ARPAT - DIREZIONE TECNICA - Settore VIA/VAS

Oggetto: "Progetto di adeguamento alle BAT della centrale di cogenerazione dello stabilimento Nuovo Pignone di Firenze". Proponente: Nuovo Pignone S.r.l.. Art. 19 D.Lgs. 152/2006, ART. 63 L.R. 10/2010. Espressione del parere regionale nell'ambito del procedimento di verifica di assoggettabilità a VIA di competenza statale. **Richiesta di integrazioni.**

Risposta alla richiesta di Regione Toscana prot. n. 156544 del 9/4/2019 (prot. ARPAT n. 27977 del 9/4/2019).

Figura C: rapporto NO₂/NO_x in funzione della concentrazione di NO_x secondo il metodo ARM2. [figura tratta dalla *Valutazione delle emissioni ed impatto sulla qualità dell'aria*, Figura 35 pag. 53]

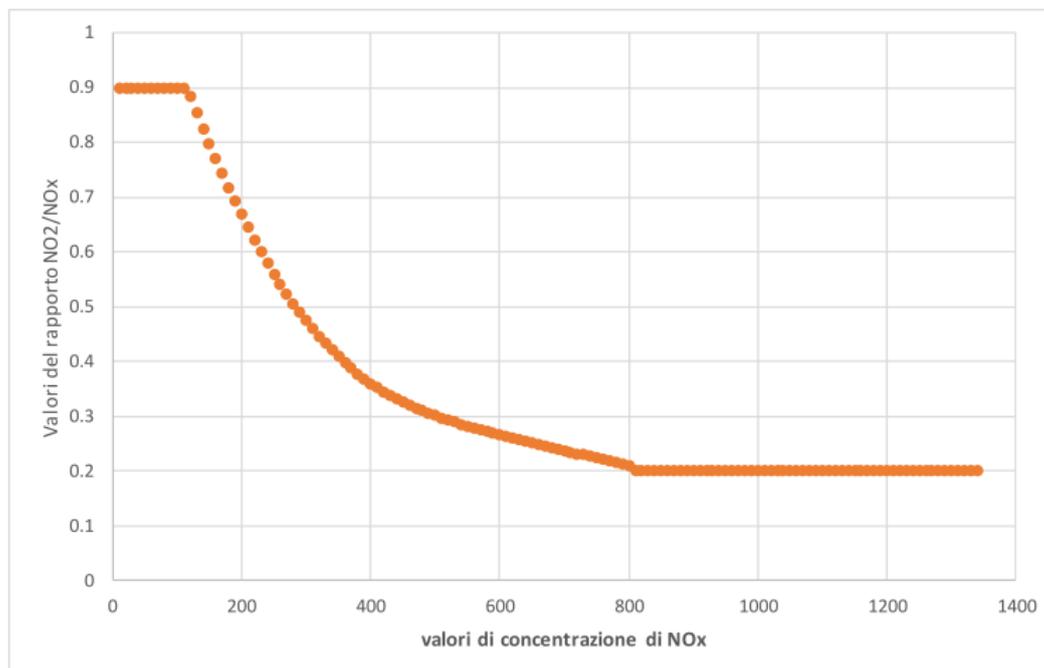
utilizzato assumendo un valore minimo del rapporto NO_2/NO_x pari a 0,2 (Figura C). Tale valore minimo in realtà è accettato da US-EPA⁸ solo nel caso che le emissioni di ossidi di azoto al camino incluse nelle simulazioni siano caratterizzate dallo stesso rapporto (*in-stack ratio* [ISR] di NO_2/NO_x); in caso contrario il valore di *default* indicato da US-EPA è pari a 0,5. Perciò il proponente avrebbe dovuto dare evidenza che, per lo meno per le emissioni attuali, tale condizione è rispettata; altrimenti le concentrazioni di NO_2 in aria ambiente stimate devono essere opportunamente corrette tenendo conto del valore minimo $\text{NO}_2/\text{NO}_x=0,5$ indicato da U-EPA;
